Omprövningsbegäran

Godkänt beslut 09.06.2025 betr. Ansökan om undantagslov 445-2025-66.

Sökande: [Redacted] Byggplats: 445-658-3.44, Matiskog 51, 21760 Houtskär Generalplan

Godkänt beslut 14.07.2025 betr. Byggnadslov 2024-764.

LV

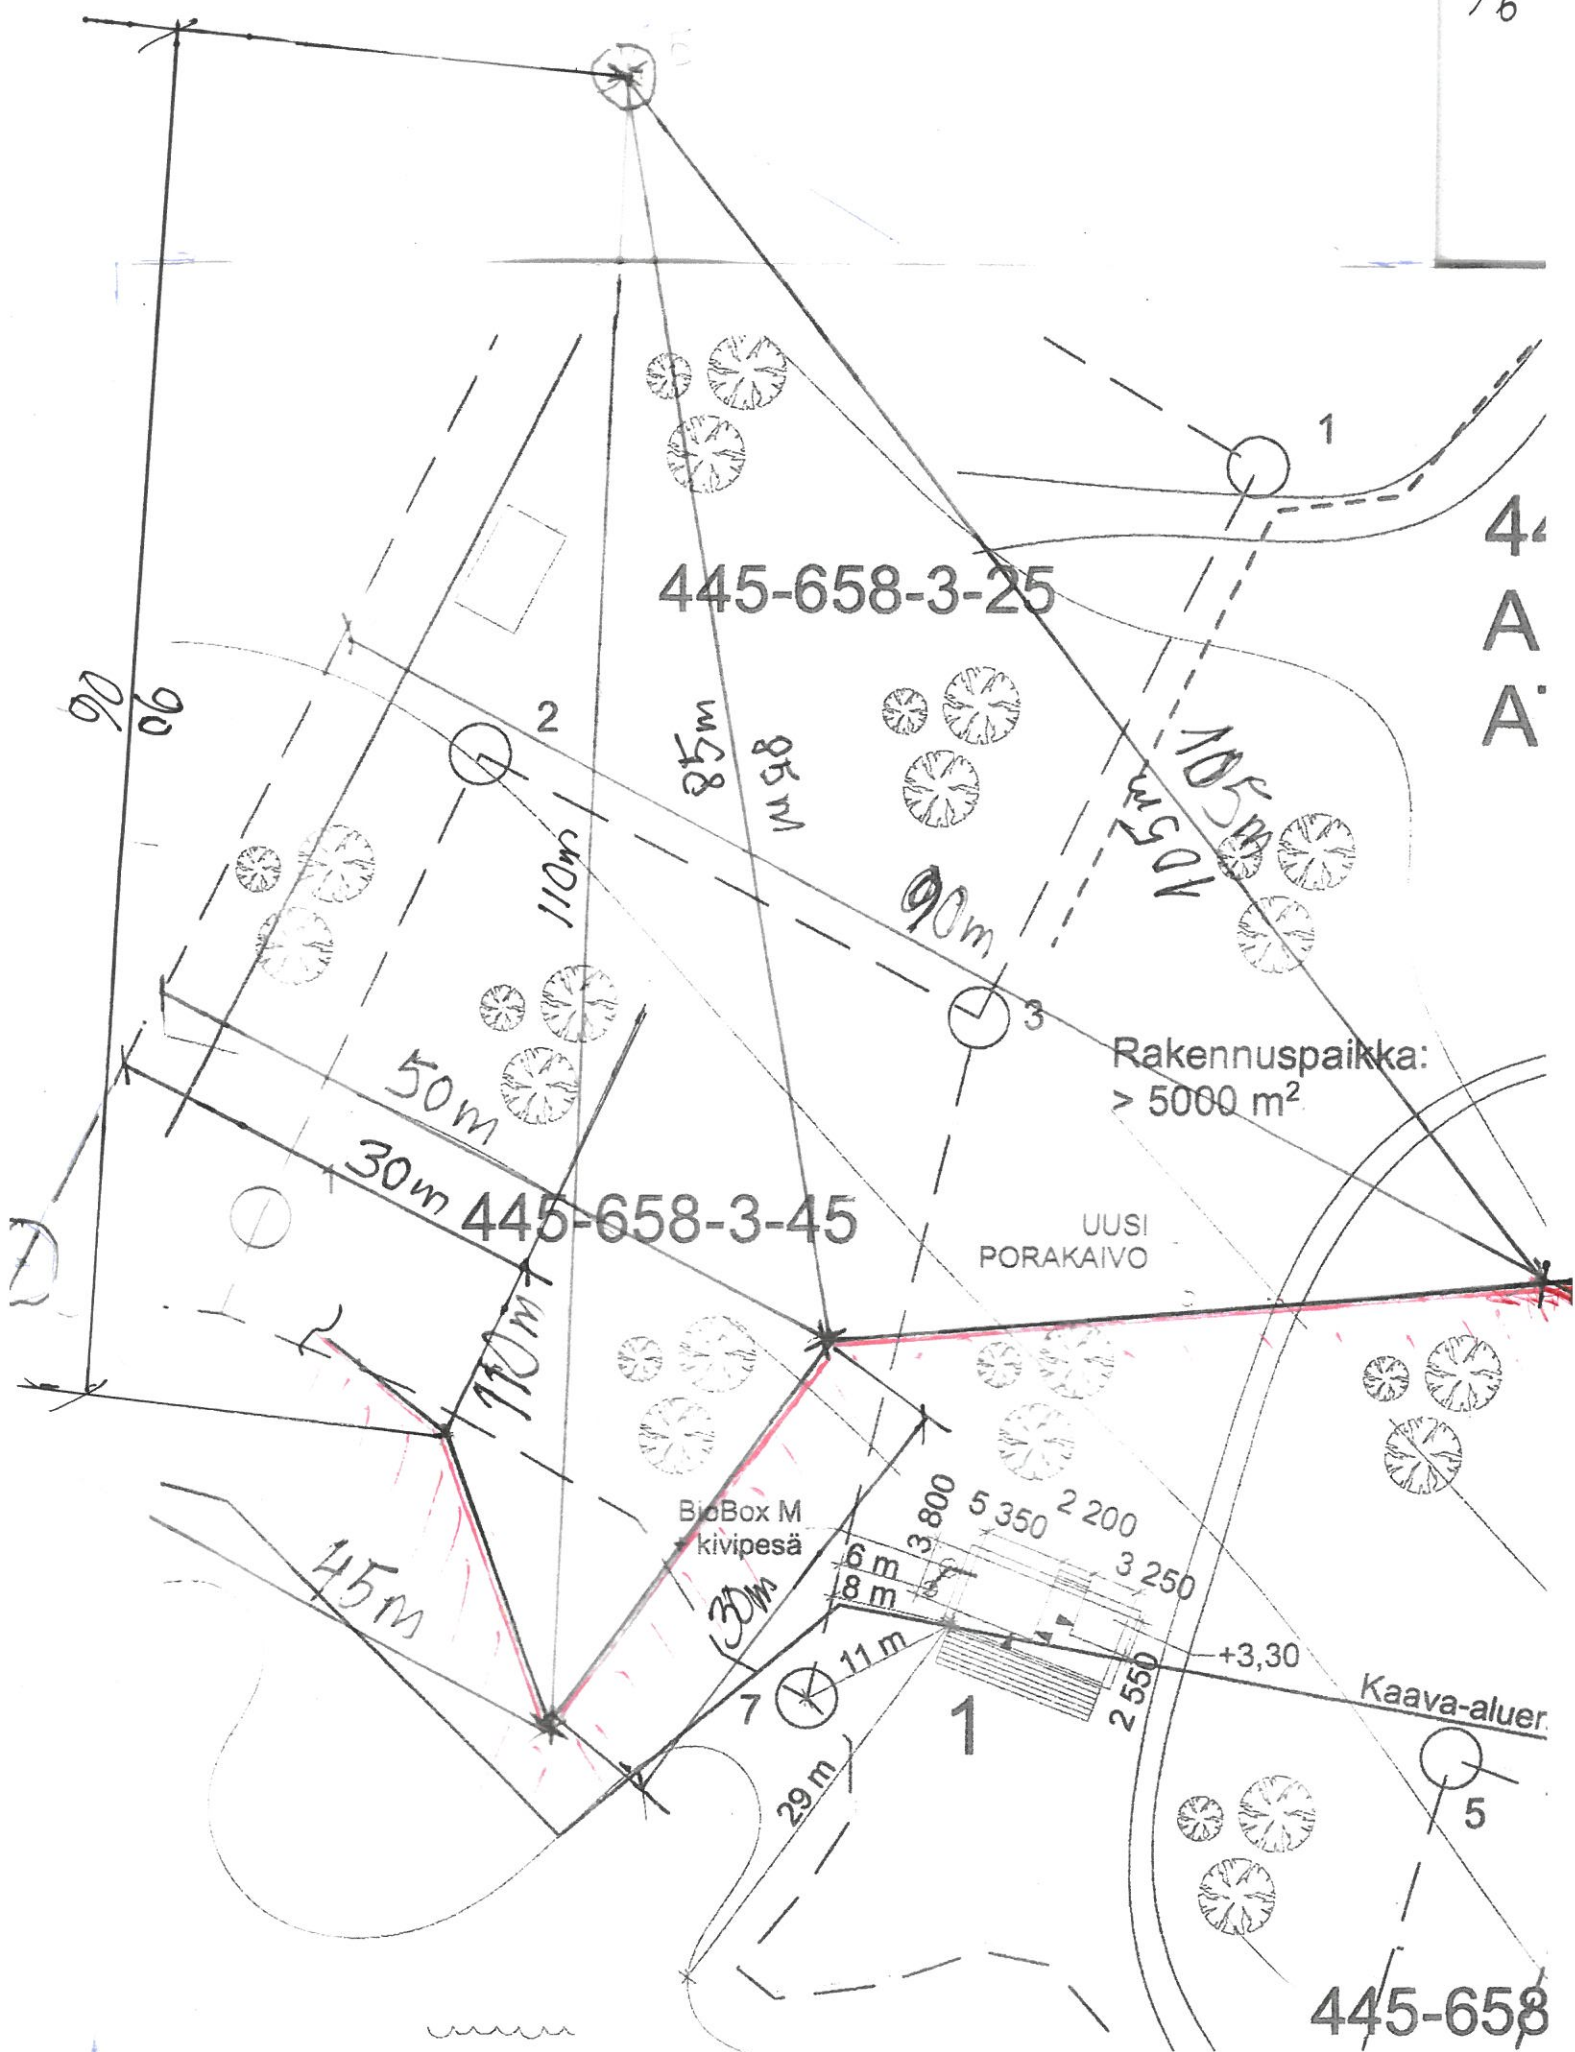
Då jag bevisligen har kunnat påvisa och tillräckligt noggrant bestämma från Houtskärs godkända Generalplan ifrågavarande LV-områdets plangräns, som aviker vesäntligt ca 20 meter från planerarens placering närmare strandlinjen i situationsplanen.

Dessutom när på grannfastigheten 3:4 vid ansökandet av bygglov för bastu på samma LV-område är planområdes gränsen dragen över 10 meter ännu längre ner mot strandlinjen, altså över 30 meter från min uppfattning av gränsen. Detta har delgivits både planläggningsenheten och byggnadstillsynen. Bifogat också Hörande av granne om bygglov av bastu på fastigheten 445-658-3-4, Matiskog 59, Houtskär.

Härför anser jag starkt, att staden har bevisningsansvar, processuell editionsplikt, när det finns två tolkningar av LV-plangränsområde av samma planeringsföretag (bekräftats av planläggningsenheten.) som aviker ca. 20 resp. 30 meter från av mig framtagna gräns. M.a.o exempelvis att stadens planläggning eller byggnadstillsynen ritar in LV-planområdesgränsen i ifrågavarande situationsplan.
